DODATEK č. 1 SMLOUVY O DÍLO

ve věci realizace díla „**Novostavba mateřské školky v obci Plav**“; registrační číslo projektu: CZ.06.2.67/0.0/0.0/16_042/0006180.

Změnový list číslo 1 - část A						
Popis a zdůvodnění změn po jednotlivých položkách k oceněnému výkazu výměr SoD						
Název projektu: Novostavba mateřské školky v obci Plav				Registrační číslo projektu: CZ.06.2.67/0.0/0.0/16_042/0006/180		
Číslo a název objektu: SO 01 - Novostavba mateřské školky Plav						
poř. č. položky	datum vzniku změny	kód položky	popis položky	specifikace změny	zdůvodnění změny	
1	6.6.2018	132201110R00	Hloubení rýh š do 600 mm v hornině tř. 3 objemu do 100 m3	Projektová dokumentace řešila univerzální zadání základů s poznámkou GP, že základy budou upraveny dle vybraného dodavatele a jeho systému modulové stavby. Změna byla provedena následujícím způsobem – plošné podepření kontejnerů nevyhovuje systému stavebně fyzikálního řešení. Prostor pod kontejnery musí být provětráván z důvodu eventuálního výskytu radonu a vlhkosti pod tělem modulu. Schválené a odsouhlasené řešení GP a AD je 4 podélné základové pásy s provětráváním. Tato změna přinesla zvýšení ± 0,000 o 25 cm oproti původnímu projektu a dí

Prostup tepla vícevrstvou konstrukcí a průběh teplot v konstrukci

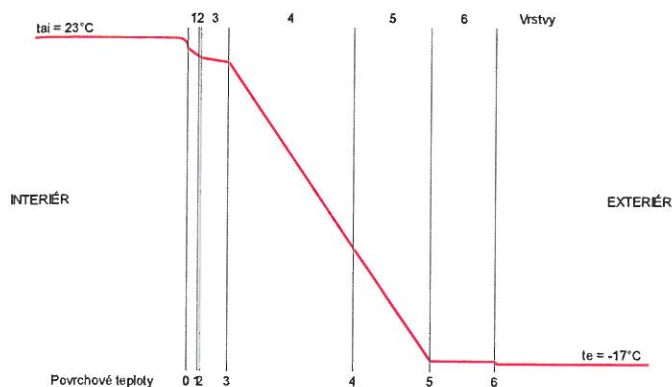
Tepelný odpor při přestupu tepla na vnitřní straně konstrukce R_{si}					0.17	m ² K/W	$\theta_0 = 21.32$ °C	
j	Materiál	d [m]	λ_u [W.m ⁻¹ .K ⁻¹]	R_j [m ² K/W]	θ_j [°C]			
1	☒ Koberec nebo textilní podlahovina	0.008	0.06	0.133	20.32	↓	⊗	
2	☒ Linoлеum	0.002	0.17	0.012	20.23	↑ ↓	⊗	
3	☒ Desky z dřevité vlny pojené cementem	0.022	0.35	0.063	19.76	↑ ↓	⊗	
4	☒ Isover UNIROL PROFI	0.10	0.033	3.03	-3.03	↑ ↓	⊗	
5	☒ Isover UNIROL PROFI	0.06	0.033	1.818	-16.7	↑ ↓	⊗	
6	☒ Trápézový plech	0.05		-	-16.7	↑	⊗	
Tepelný odpor při přestupu tepla na vnější straně konstrukce R_{se}					0.04	m ² K/W	$\theta_e = -17$ °C

**Součinitel prostupu tepla konstrukce $U = 0.19 \text{ W.m}^{-2}.\text{K}^{-1}$ VYHOVUJE
požadované hodnotě $U_N = 0.24 \text{ W.m}^{-2}.\text{K}^{-1}$ dle ČSN 73 0540-2:2011**
